POSTANOWIENIE

1. **Wyjaśnić wątpliwości co do treści decyzji** Wójta Gminy Świątki z dnia 14 września 2026 r. (znak: KI.6220.6.2024) poprzez wskazanie, że zawarte w Załączniku nr 1 do decyzji (Charakterystyka przedsięwzięcia, str. 11) oraz w uzasadnieniu decyzji (str. 7) sformułowanie:

2. **Sprostować i skorygować Załącznik nr 1 do decyzji z dnia 14.09.2026 r. w części graficznej (Plan Zagospodarowania Terenu – PZT)** na wniosek Regionalnego Dyrektora Ochrony Środowiska w Olsztynie z dnia 05.10.2026 r. (znak: WOOŚ.423.4.2026.SCH), poprzez zastąpienie dotychczasowej mapy PZT **zaktualizowaną mapą Planu Zagospodarowania Terenu, stanowiącą Załącznik do niniejszego postanowienia, zawierającą:**

1. Zaktualizowany Projekt (Plan) Zagospodarowania Terenu – część graficzna Załącznika nr 1 do decyzji.

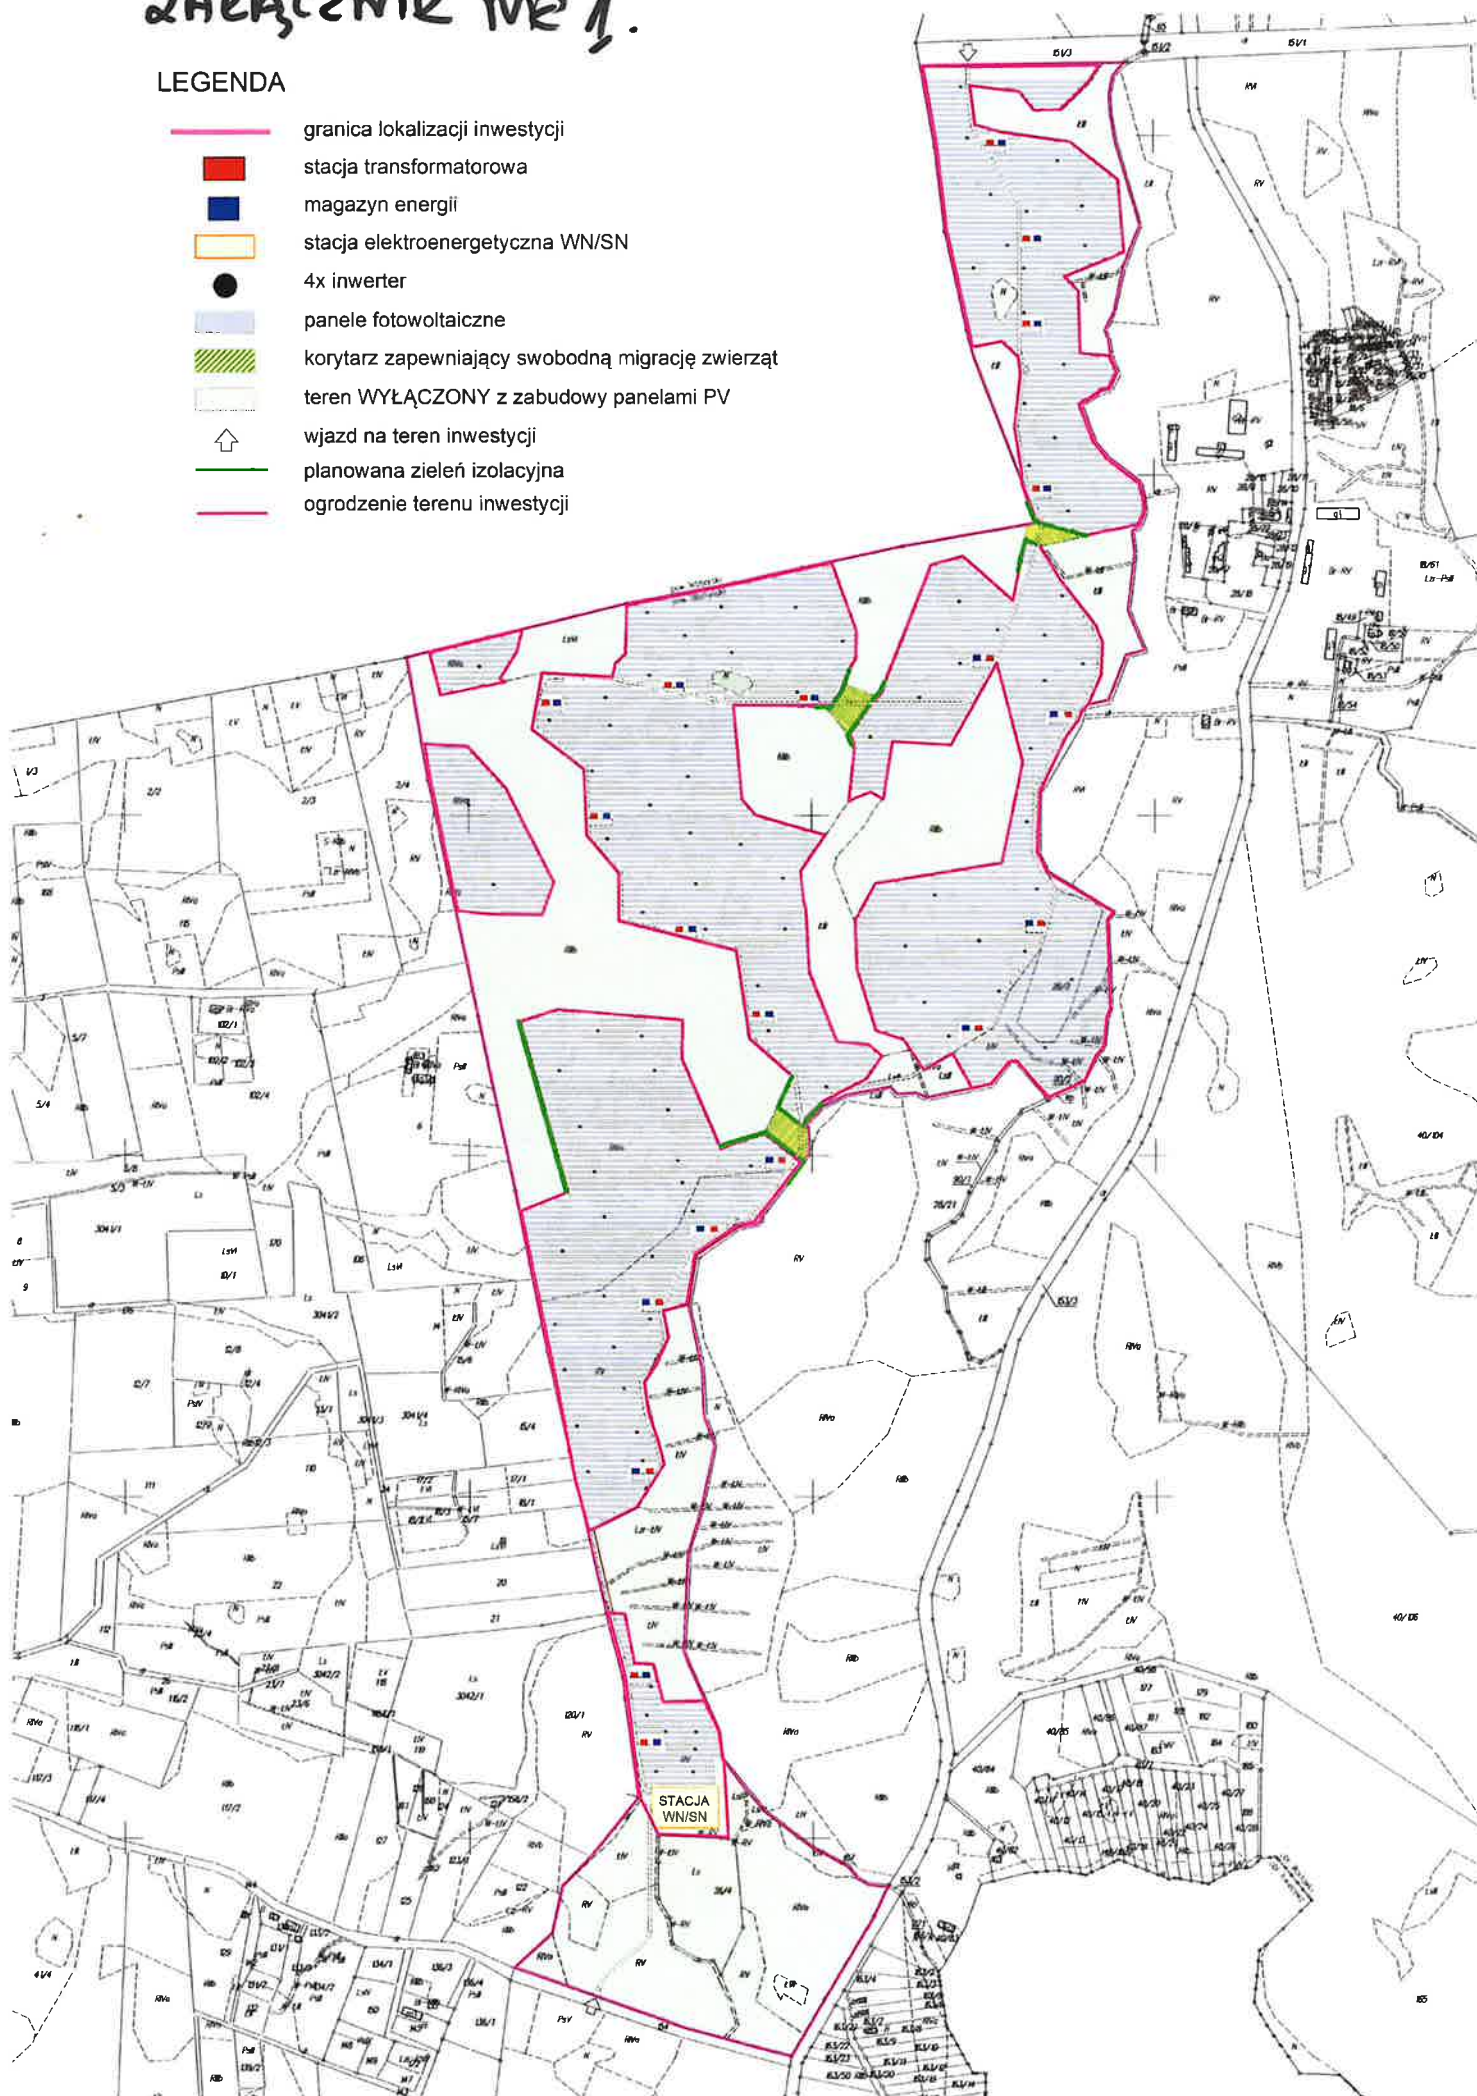
1. Uzupełnienie legendy i warstwy graficznej o **oznaczenie przebiegu ogrodzenia terenu inwestycji** (po obrysie pól panelowych);

2. Uzupełnienie legendy i warstwy graficznej o **oznaczenie lokalizacji nasadzeń zieleni izolacyjnej** w wyznaczonych korytarzach migracyjnych, zgodnie z postanowieniem RDOŚ w Olsztynie z dnia 30 lipca 2026 r. (znak: WOOŚ.4221.17.2026.SCH.5).
